**„POD pe DN 12 A KM 71+592, JUD BACAU”.
STADIUL 1**

Raport de Audit de Siguranță Rutieră

“ Pod DN 12A km 71+592, județul Bacău ”

STADIUL 1 - STUDIU DE FEZABILITATE

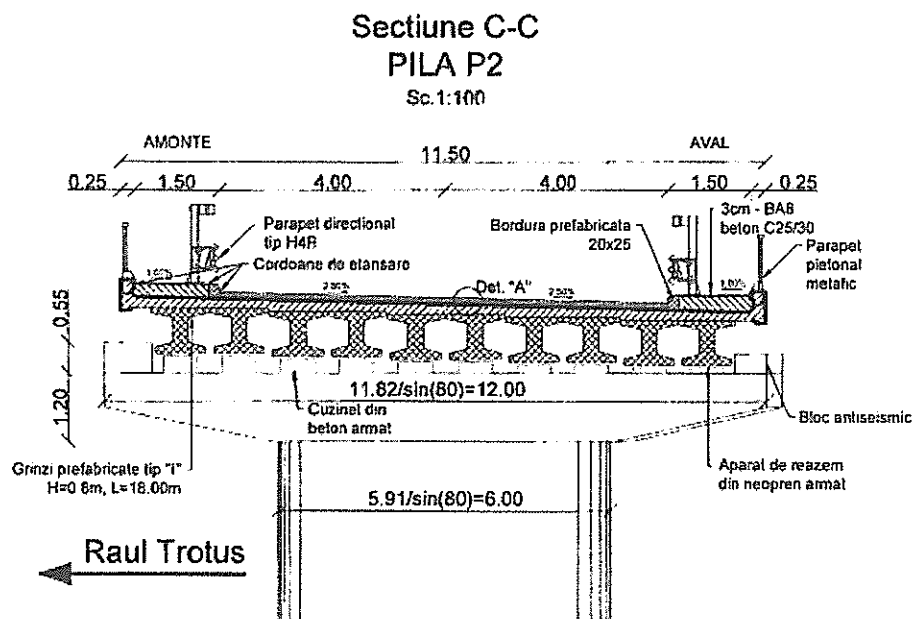
Din analiza pieselor desenate, puse la dispoziție, se poate observa ca exista corelările între elementele geometrice din plan cu cele în secțiune transversală. Este prezentată atât secțiunea transversală pe pod cât și pe rampele de acces la pod. Atât panta transversală este variabilă cât și lățimea tablierului.

Recomandare Se recomanda si prezentarea unor profiluri transversale curente pe atât pe pod cât și pe cele doua rampe de acces la pod la faza urmatoare de proiectare.

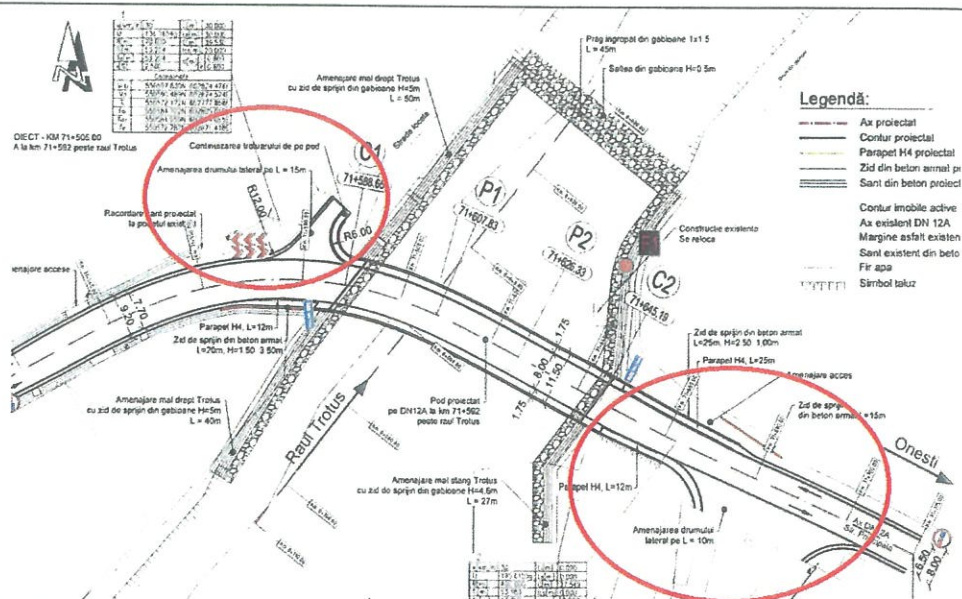
În plan podul este amplasat în curba iar în profil longitudinal declivitatea podului este de 0,5%. În profil transversal, calea pe pod este în profil convertit. Pantele longitudinale și transversale asigură scurgerea apelor pluviale.

La faza următoare de proiectare se va corda atenție amenajării curbei în plan și spațiu și se vor prezenta profiluri transversale curente atât pe rampe de acces la pod cât și pe pod.

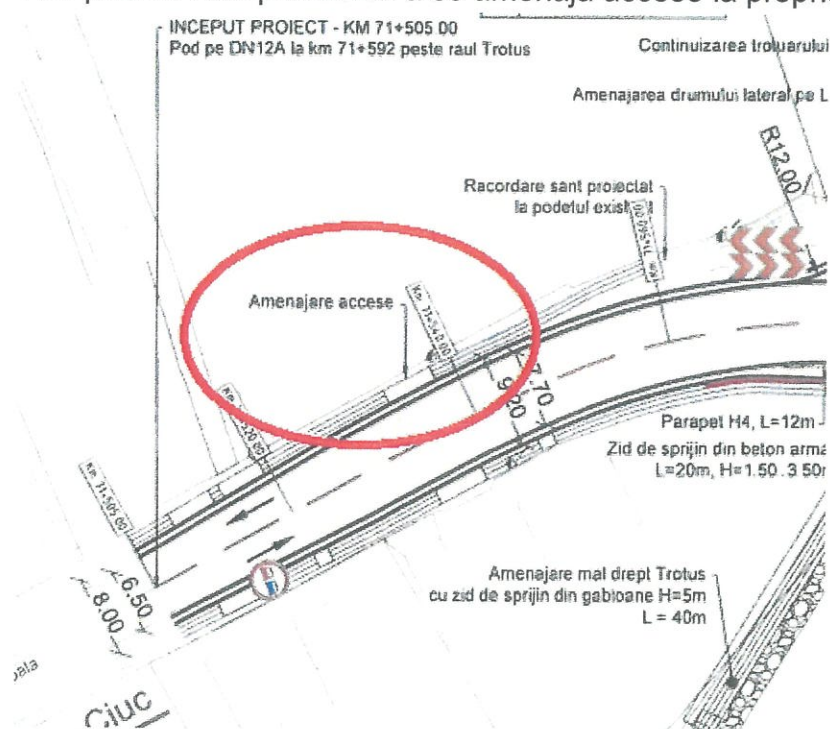
Există intersecții cu două drumuri laterale în imediata vecinătate a podului

Recomandare La faza urmatoare de proiectare sa se detalieze racordarea drumurilor laterale la cotele rampei de acces la pod

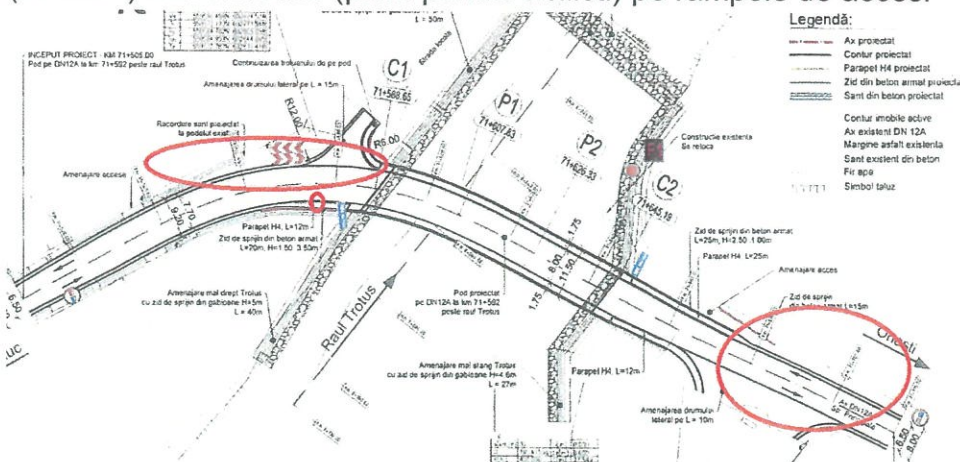
Planurile de situație nu contin elemente destinate pietonilor (trotuare) sau cicliștilor (piste pentru cicliști) pe rampele de acces.

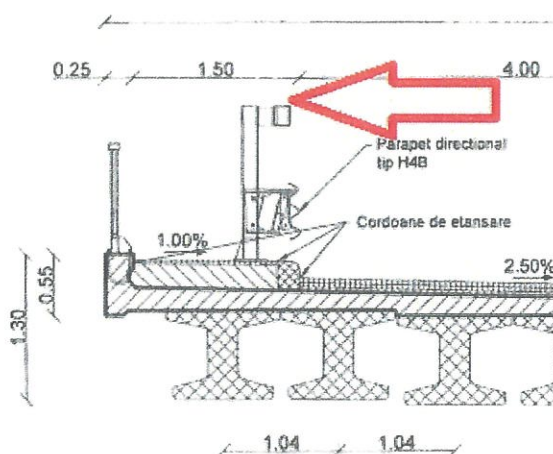
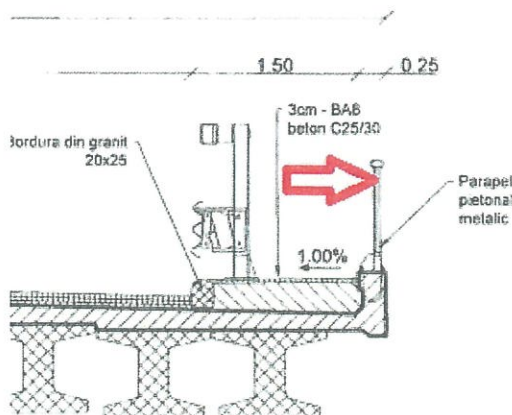
Pe pod sunt prevăzute a se monta parapete pietonale metalice, conform secțiunii transversale și a dispoziției generale.

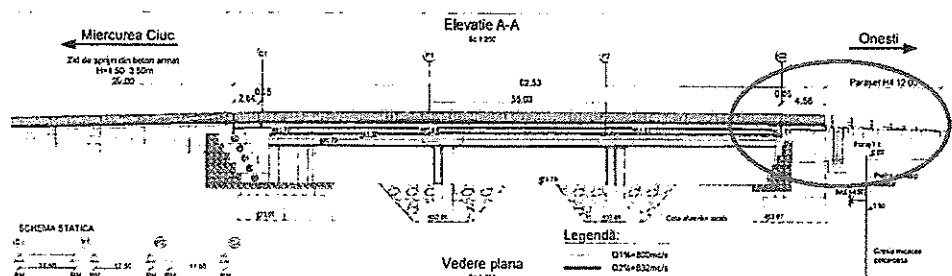
Pe rampele de acces la pod sunt prevăzute dispozitive de siguranță pasivă tip H4b, conform dispoziției generale, elevație.

Nu există profiluri transversale curente pe rampe din care să rezulte modul de amplasare a dispozitivelor pasive de siguranță pe rampe.

Recomandare Se vor respecta prevederile standardelor SR 1317/1 și 3 din 2011, precum și SR 1317/2 din 2010 "Dispozitive de protecție la drumuri"; Proiectarea parapetelor de siguranță se va face conform "Normativul pentru sisteme de protecție pentru siguranța circulației pe drumuri, poduri și autostrăzi" indicativ AND 593/2012;

Pentru sporirea siguranței rutiere se vor amplasa parapete de protecție pe sectoarele de drum în rambleu cu taluzul având pantă de 2:3, mărginite de șanțuri trapezoidale, în condițiile în care $H \geq 1.50$ m, măsurat de la baza șanțului; pentru aceasta este nevoie de prezentare profilurilor transversale curente pe rampe.
